Łódź, dnia 07.03.2013r.
Numer sprawy: 16/ZP/13

Dotyczy: Postępowania o udzielenie zamówienia publicznego na **przebudowę pomieszczeń budynku Regionalnego Ośrodka Onkologicznego (ROO) dla potrzeb funkcjonowania Oddziału Medycyny Paliatywnej** realizowanego w ramach projektu pt. „Modernizacja Wojewódzkiego Szpitala Specjalistycznego im. M. Kopernika w Łodzi jako kompleksowa realizacja planu rozwoju Regionalnego Ośrodka Onkologicznego”.

ODPOWIEDZI NA ZAPYTANIA ORAZ
ZMIANA SPECYFIKACJI ISTOTNYCH WARUNKÓW ZAMÓWIENIA

Fragment rysunku gazów medycznych nr 1/7 „Rzut parteru-łącznik”

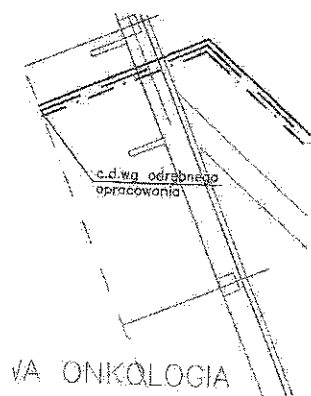
Na rysunku gazów medycznych nr 1/7 „Rzut parteru-łącznik” instalacja biegnie do budynku Nowej Onkologii i jest urwana opatrzona informacją „c.d. wg odrębnego opracowania”, jak na poniższym fragmencie rysunku.

Czy we wskazanym miejscu należy się wpiąć do istniejącej instalacji, zaślepić instalację czy prowadzić ją dalej w budynku Nowej Onkologii?

Należy wykonać wpięcie do istniejącej instalacji gazów medycznych i zapewnić jej prawidłowe funkcjonowanie.

Fragm. rysunku gazów medycznych nr 1/7 „Rzut parteru-Łącznik”

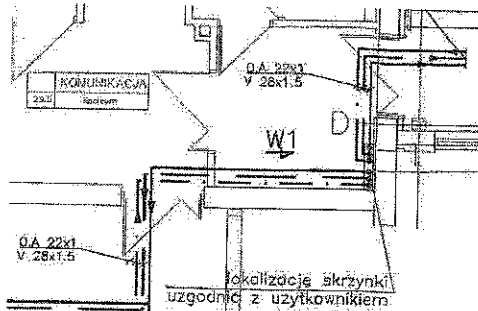
Na rysunku gazów medycznych nr 1/7 „Rzut parteru-Łącznik” w budynku Hematologii instalacja jest urwana opatrzona informacją „podłączyć do istniejącej instalacji”, jak na poniższym fragmencie rysunku.

Prosimy o potwierdzenie, że instalację gazów medycznych w tym miejscu należy wpiąć do istniejącej instalacji gazów medycznych.

Instalacja gazów medycznych w budynku Hematologii nie jest przedmiotem zamówienia.

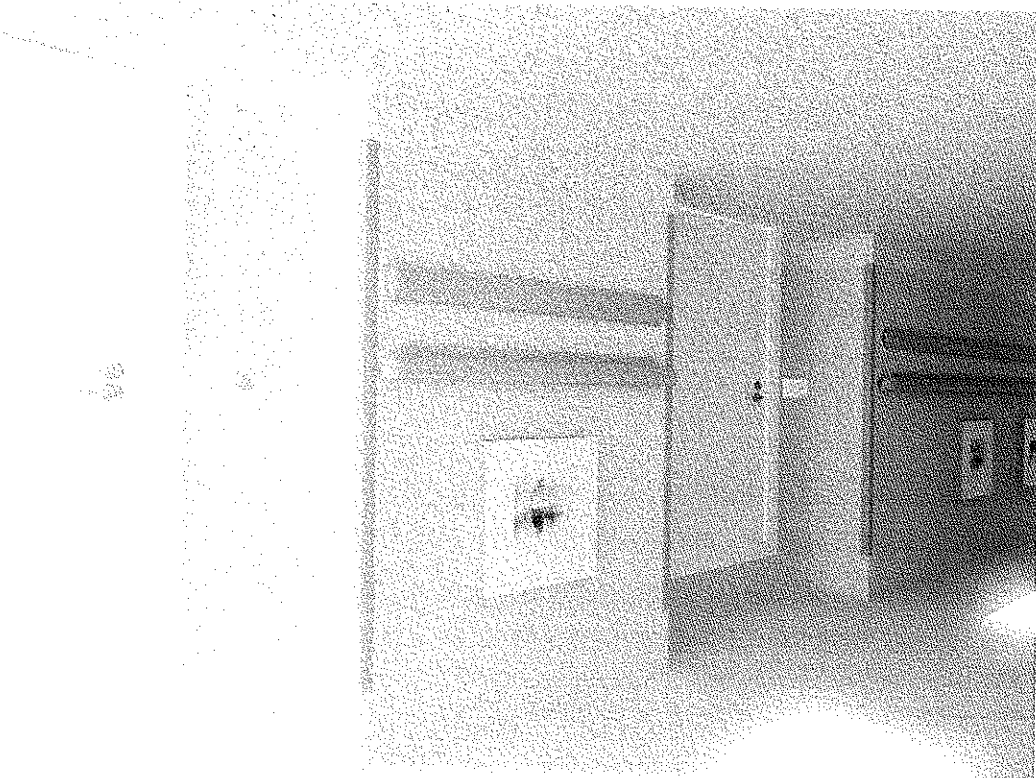
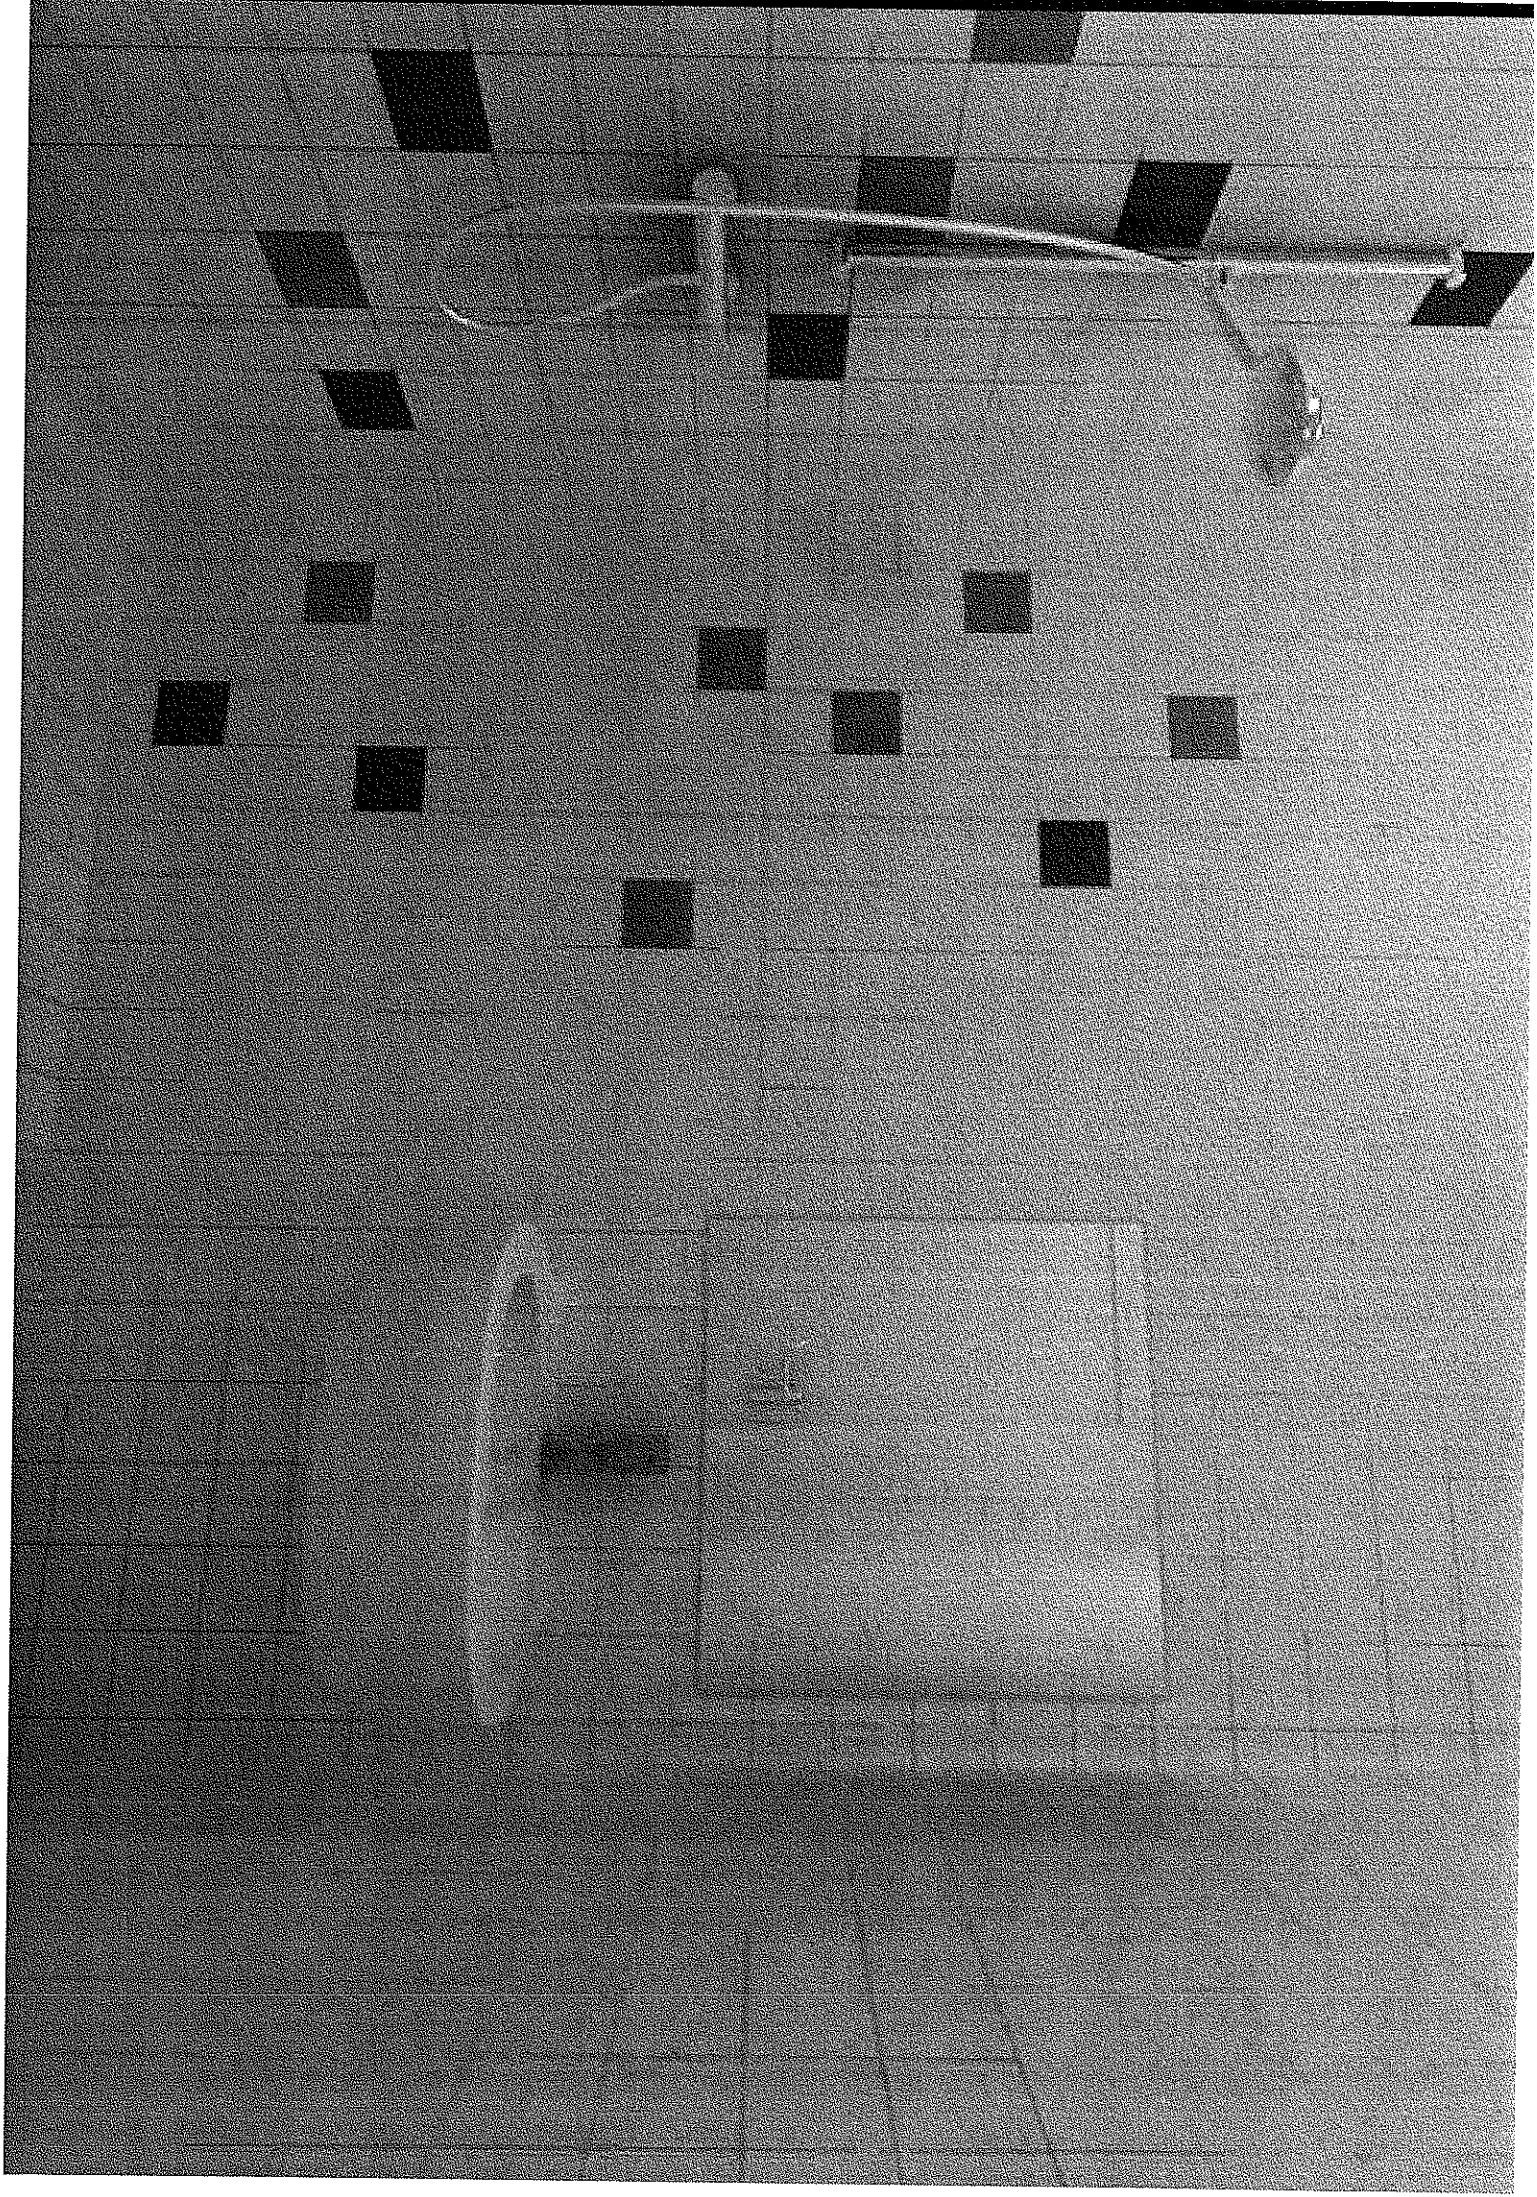
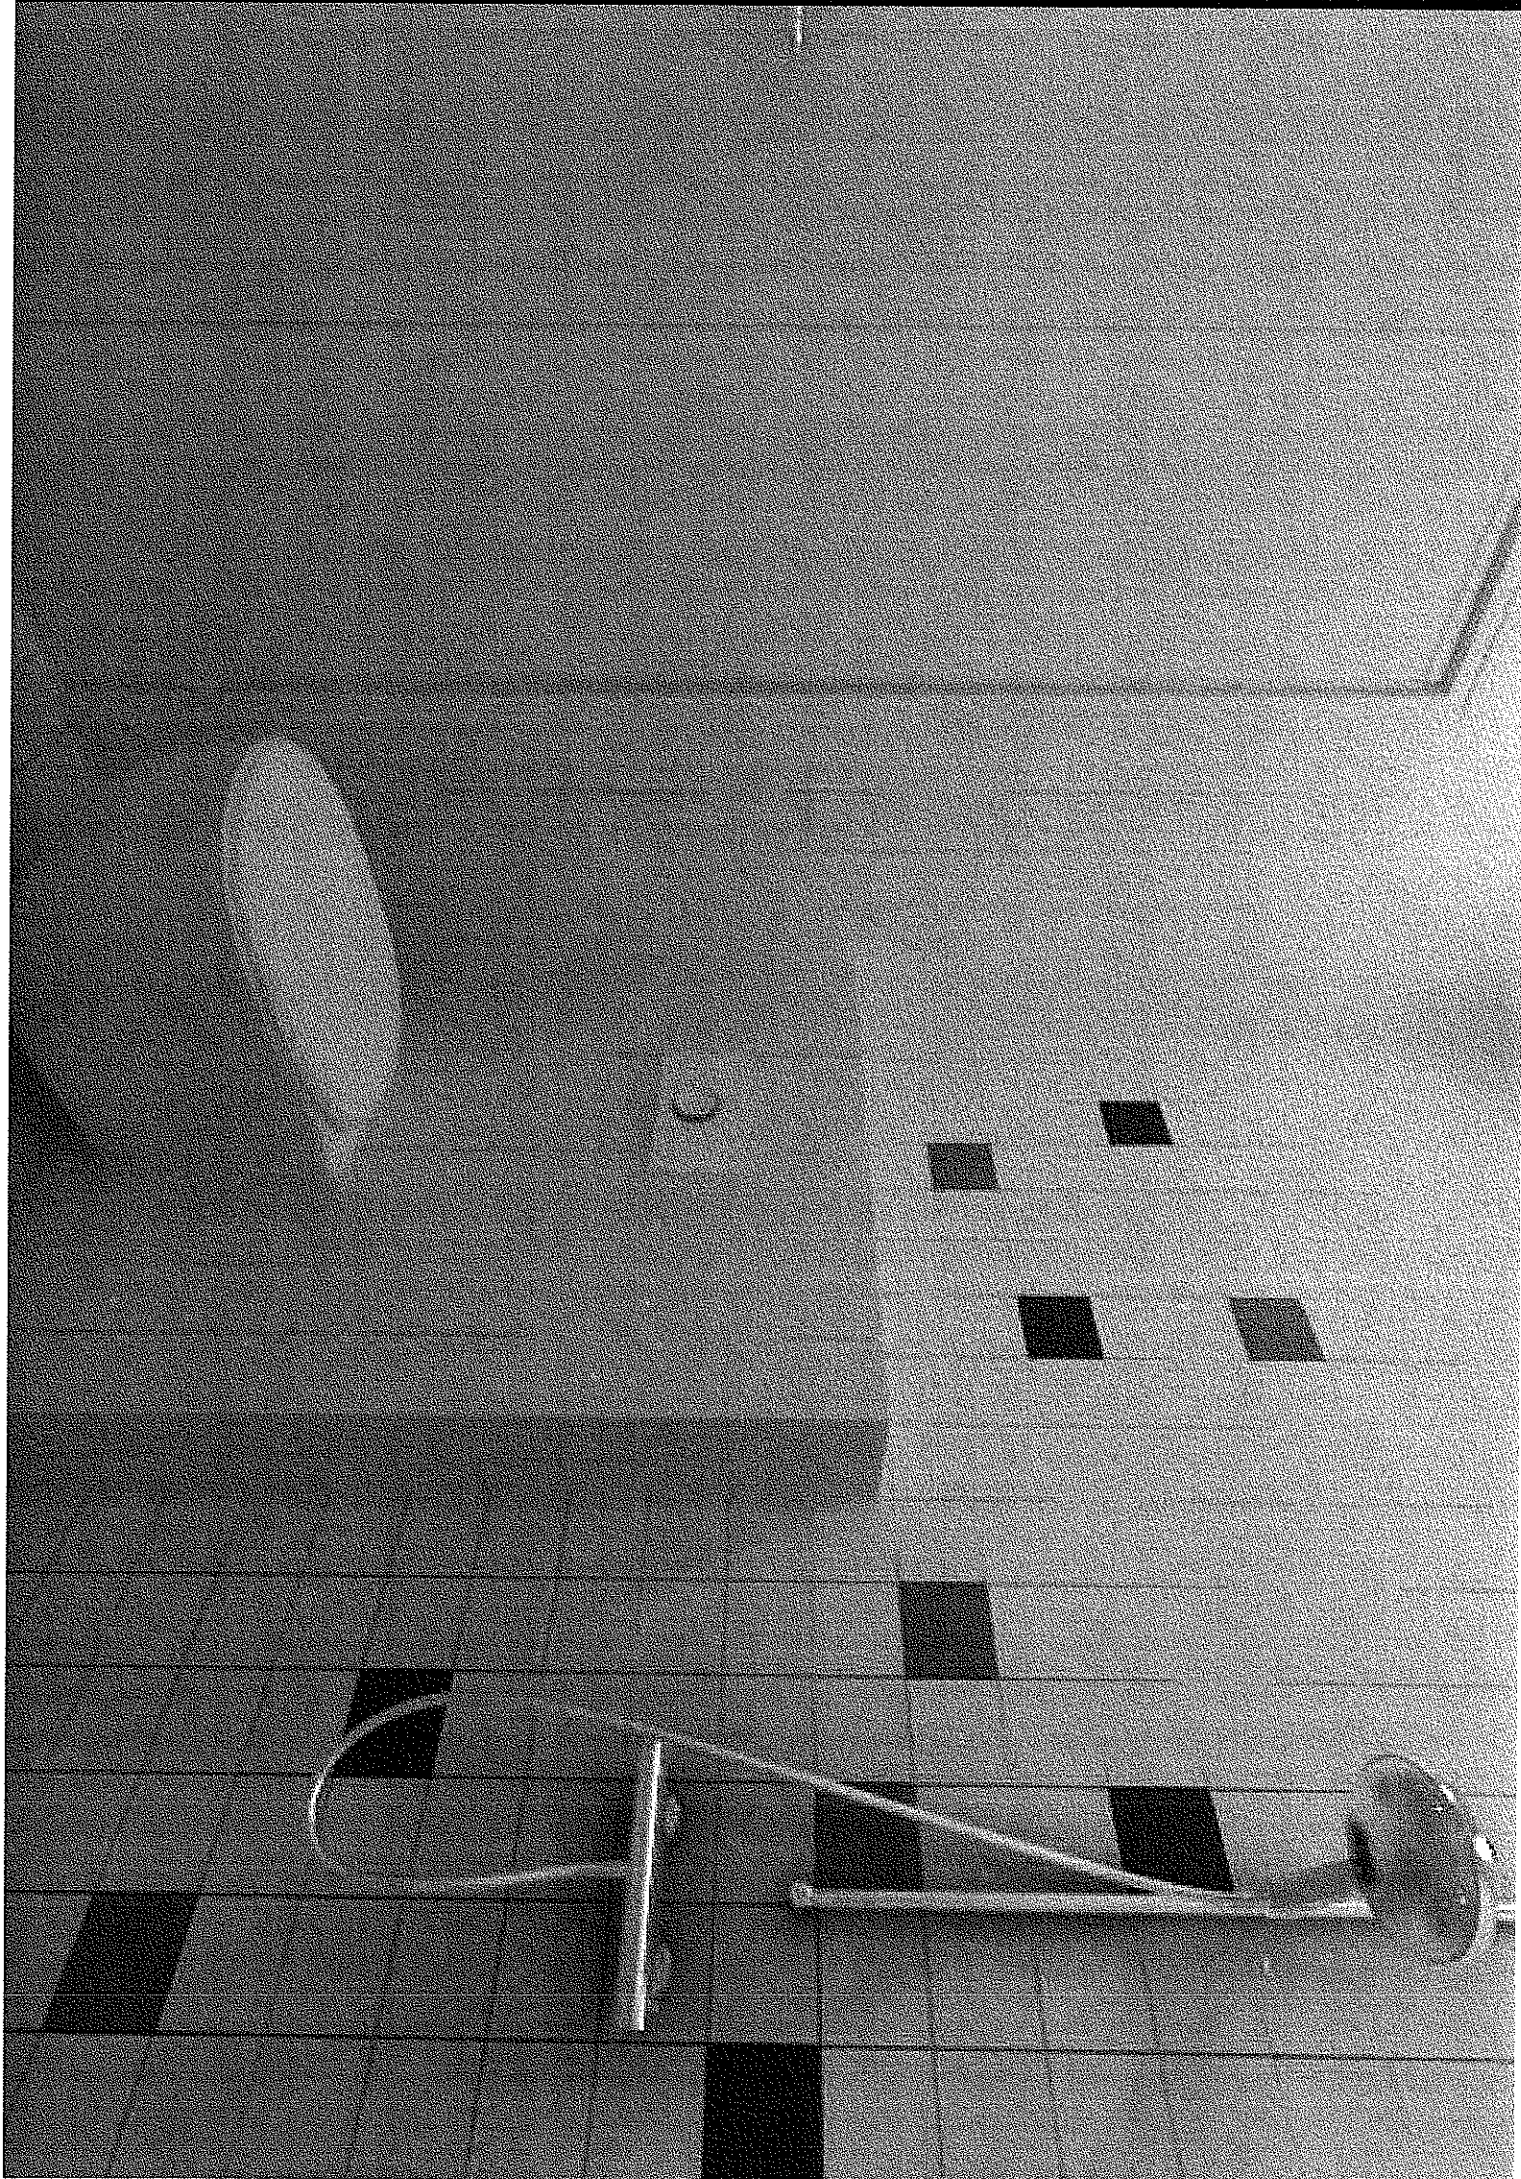
Prosimy o wyjaśnienie czy przedmiot przetargu obejmuje rozwiązania polegające na malowaniu wzorów na ścianach, zastosowaniu fototapeł, naklejek i dalej opis jak w rozdz. II SIWZ Opis przedmiotu zamówienia. Zamawiający podaje również, że wizualizacja przykładowych elementów w załączonym pliku. Takiego pliku Zamawiający nie zamieścił. Prosimy o uzupełnienie w tym temacie materiałów przetargowych tj. dokładny opis, ilość poszczególnych rozwiązań i wizualizacje.

Proszę o podanie zakresu i formy malowania wewnętrznego ścian - zastosowanie fototapeł, naklejek – jakie ilości należy przyjąć do oferty?

Zamawiający potwierdza, że przedmiot przetargu obejmuje rozwiązania polegające na malowaniu wzorów na ścianach, zastosowaniu fototapeł, naklejek i dalej opis jak w rozdz. II SIWZ Opis przedmiotu zamówienia. Plik z przykładowymi wizualizacjami w załączeniu.

Zamawiający odpowiedział na takie pytanie w odpowiedzi na zapytanie nr 1 oraz przedstawił przykładowe wizualizacje.
